Sostituzione del piantone dello sterzo della Renault Modus (J77)

Durante la sostituzione del piantone dello sterzo della Renault Modus (J77) è necessario osservare quanto segue: a causa di una modifica nella serie, è cambiato il design dell'intera unità del piantone.

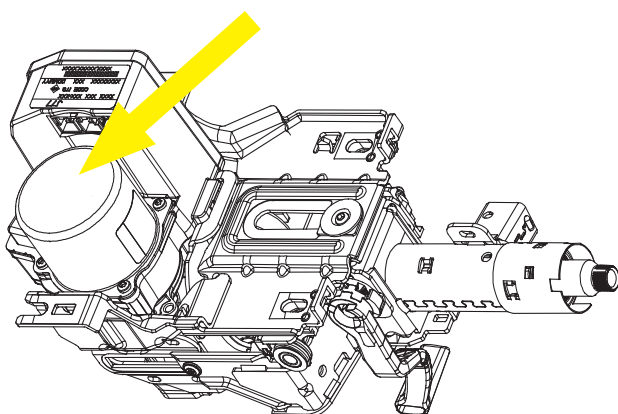
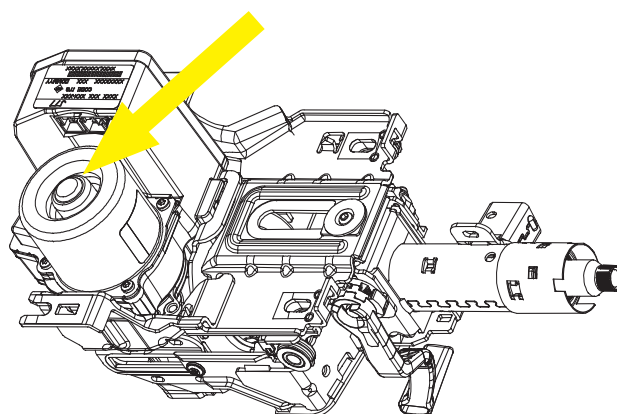
Dal momento che le versioni più recenti sono retrocompatibili, possono essere facilmente montate anche nei modelli meno recenti con alcune semplici modifiche. Se si desidera montare il nuovo design in un veicolo in cui era montato quello vecchio, occorre sostituire anche l'albero cardanico tra lo sterzo e il piantone.

Un'ulteriore caratteristica distintiva tra il vecchio e i due design più recenti è il carter del motore.
